Controlebezoek - Periodiek [Hfst 6.5]

Verslagnummer: 31/27112024/41068/3/1

Inspectie adres: Kerkeveldstraat 13 - 2De verdiep, 1020 Brussel (België)
 De fundering dateert van: Voor 1 oktober 1981
 Type: Controlebezoek - Periodiek [Hfst 6.5]

Elektrisch bord

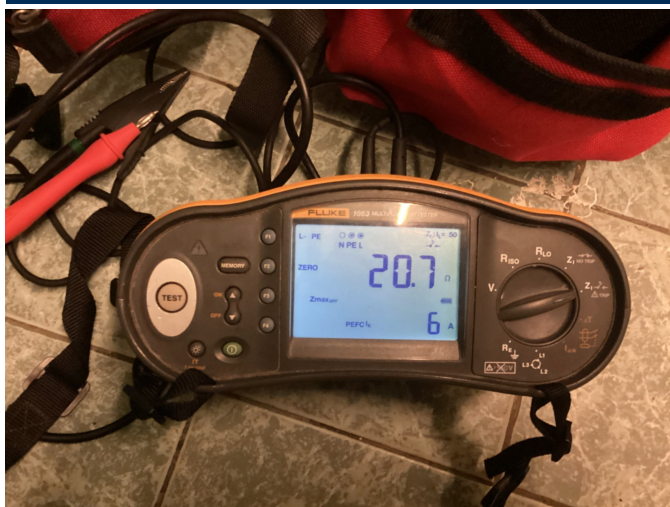
- Het verdeelbord is onvoldoende gemarkeerd. Individuele markering, voedingsspanning en/of gevarendriehoek ontbreken. - oAfd 3.1.3.3; Afd 9.4.1
- Het verdeelbord is niet toegankelijk. - oAfd 5.3.5.1
Extra opmerking: O.a. verdeelbord niet bereikbaar
- Het eendraadsschema en situatieplan zijn niet aanwezig. - oAfd 3.1.2.1
- Geleiders van het type VOB zijn niet in een buis geplaatst en/of zoals het zou moeten. - oAfd 5.2.9.3
Extra opmerking: O.a. in de kelder
- Er is elektrisch materiaal aanwezig in een/meerdere volumes van de badkamer/douche. - Afd 7.1.4; Afd 7.1.5
Extra opmerking: O.a. stopcontact aan douche
- De beschermingsindex tegen rechtstreekse aanraking van de verlichting, stopcontacten en/of schakelaars is niet voldoende. Plaats afscherming, dekseltjes, kapjes, - oAfd 4.2.2.3
Extra opmerking: O.a. verlichting
